R100.230.010.000-00 Inventor.PrjPcb		R100.230.010.000-00		OLTEST
01_Inventor.SchDoc		Rev.: 01	Дата: 05.04.2019	
Разработчик: Бондарчук С.		Формат: A4	Лист 1	Листов 2
WorkSpace: R100_Boards_v1		Дата изм. 28.05.2019		R100

R100.230.010.000-00 Inverter.PrjPcb		R100.230.010.000-00		OLTEST	
02_Inverter.SchDoc		Rev.: 01		Дата: 05.04.2019	
Разработчик: Бондарчук С.		Формат: A4		Лист 2	Листов 2
WorkSpace: R100_Boards_v1		Дата изм. 24.05.2019		R100

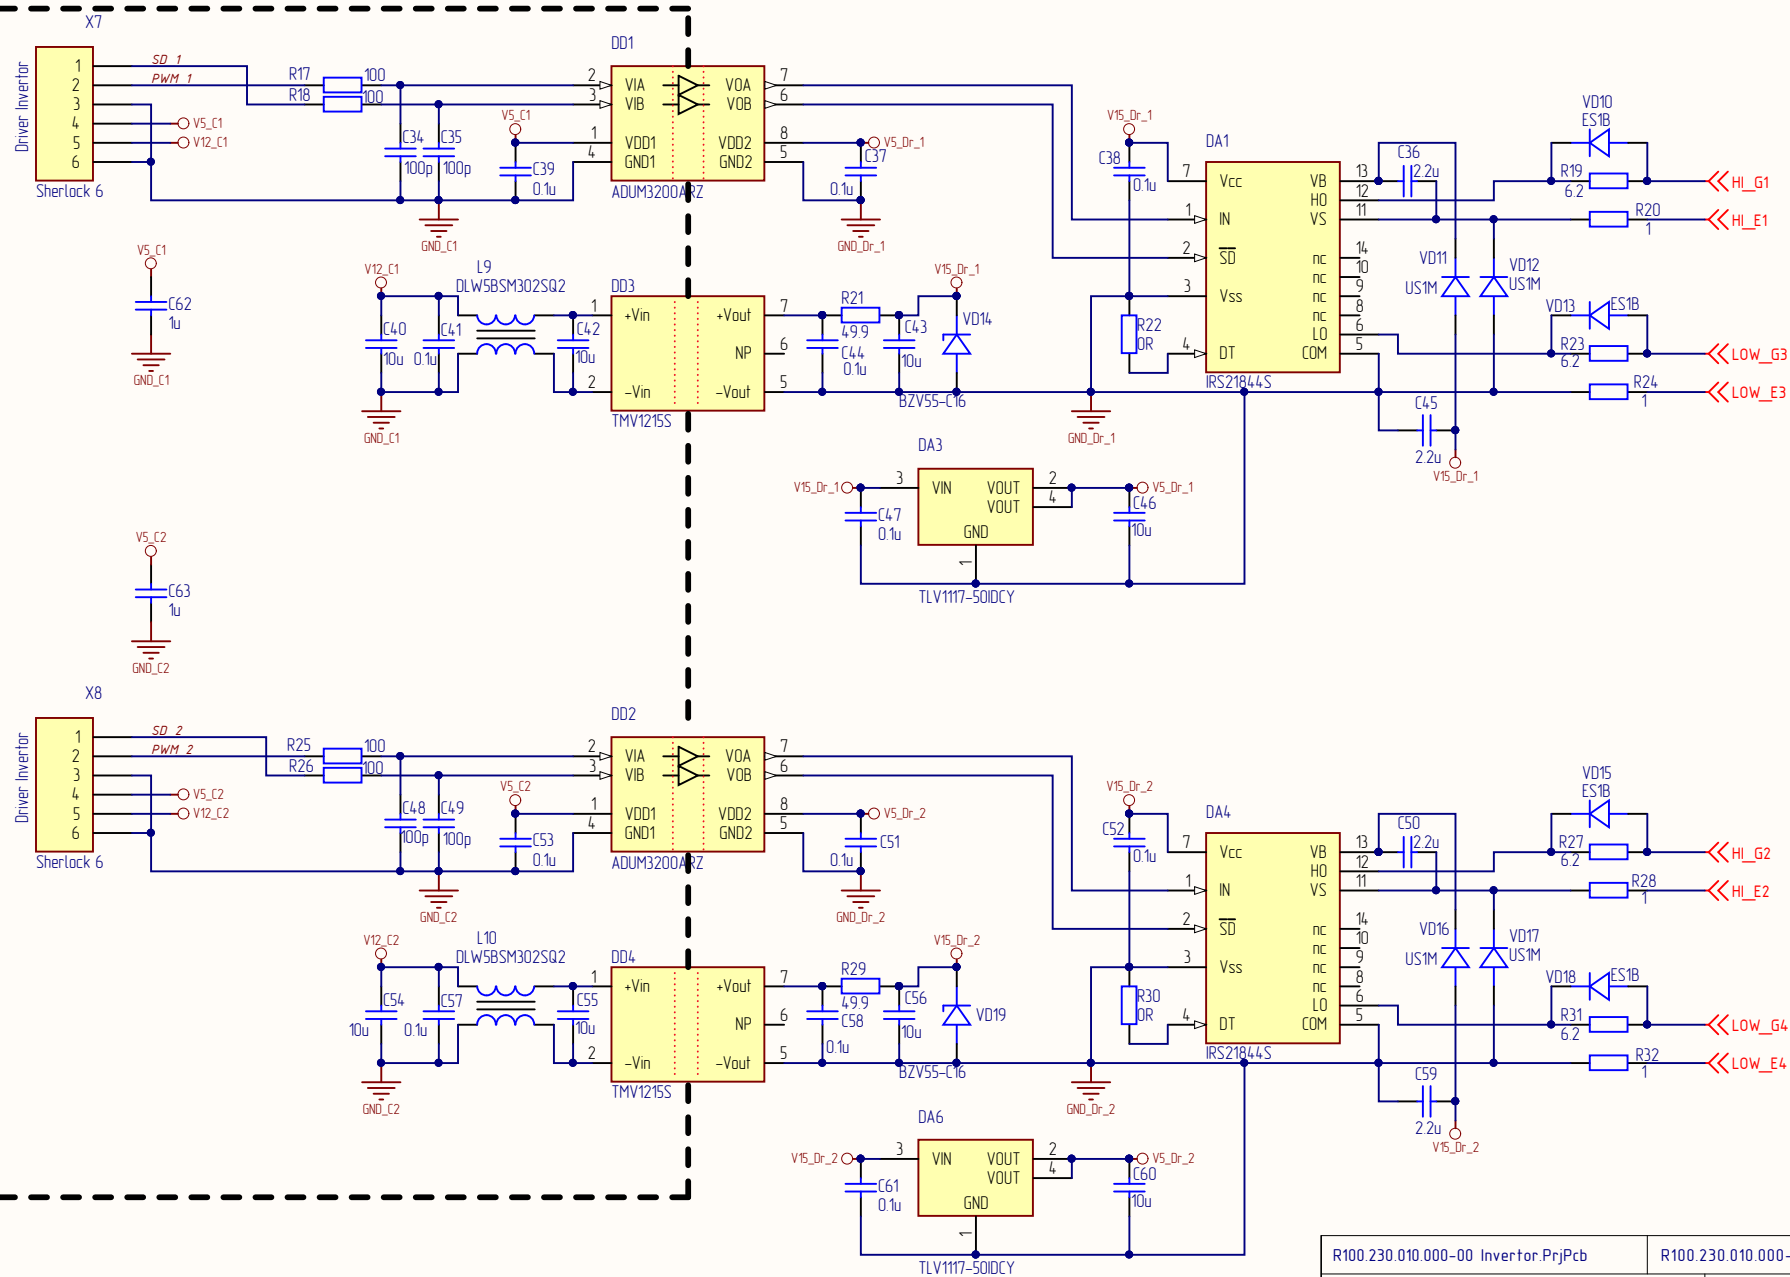
1. Цепи LOW_E3 и LOW_E4 на разводке называются "-Vin_200"
2. Цепи HI_E1 и HI_E2 на разводке называются "Vout+_4" и "Vout-_4"
